Zápis č. 29 z KD stavby  
„II/118 – Kladno, rekonstrukce silnice“  
konaného dne 22.10.2019

Rozdílový výkaz - OKRUŽNÍ KŘÍŽOVATKA MILADY HORÁKOVÉ x ŽELEZNICARŮ

**Oznámení o navýšení prací na SO 102.1 - rekonstrukce silnice II/118 - část 2 v ulici Milady Horákové a oznámení o odpočtu zemin upravených hydraulickými pojivy včetně vápna nehašeného u SO 102.1 - rekonstrukce silnice II/118 - část 2.**

# VZOROVÝ PŘÍČNÝ ŘEZ - 1:50

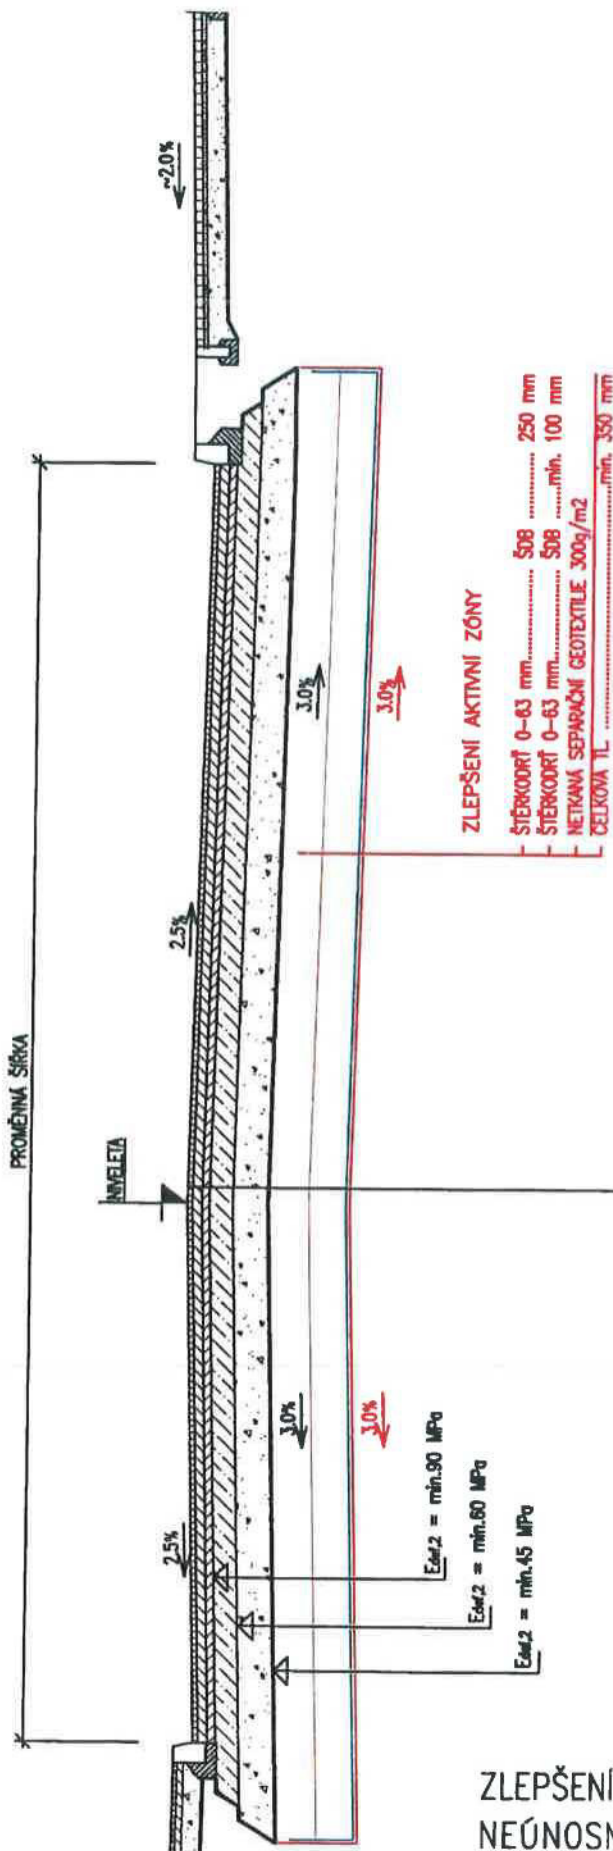
Na základě rozhodnutí zástupce investora a AD došlo k rozšíření OK v ul. M. Horákové (Na Kovárně).
